Ministerie van Verkeer en Waterstaat

Van
Ronald den Hoed
Datum
30 januari 2001
Onderwerp
Trappen buitenbeloop Perkpolder

005612 2001 PZDT-M-01027 ontw
se) trappen buitenbeloop Perkpolder

DP270

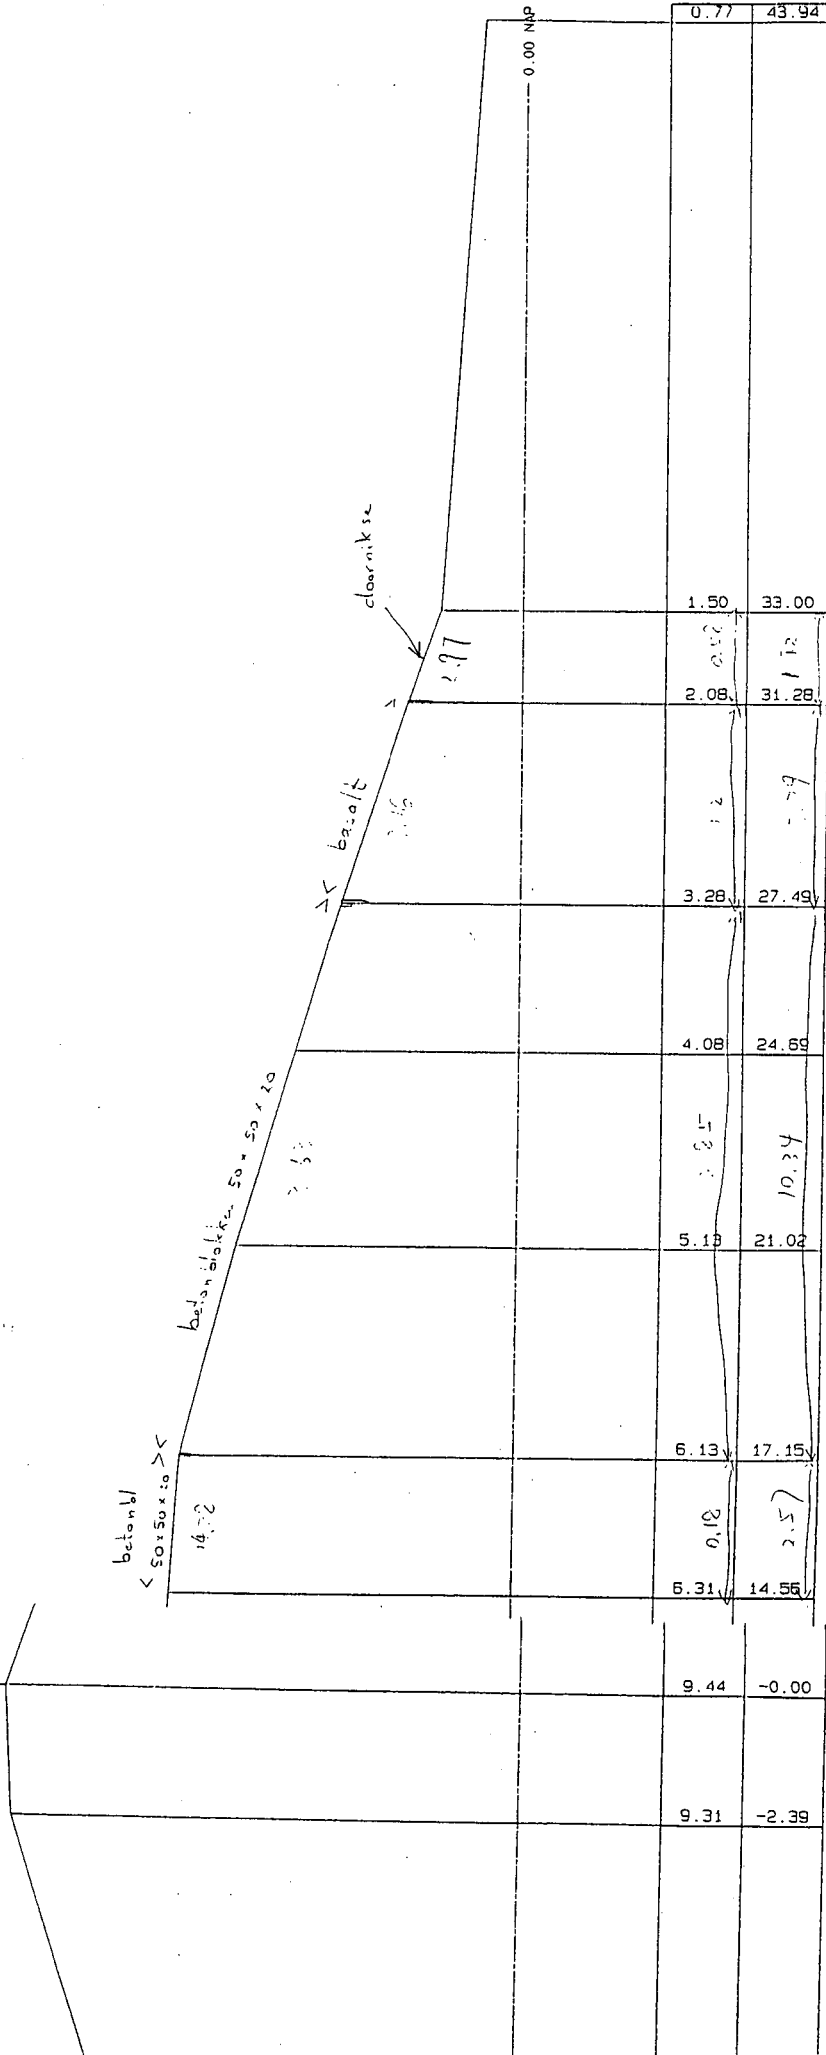
Zie bestaande dwarsprofielen nummer 269 en 270 door de sorteermarge is minimaal een zuildikte van 0,25 m vereist.
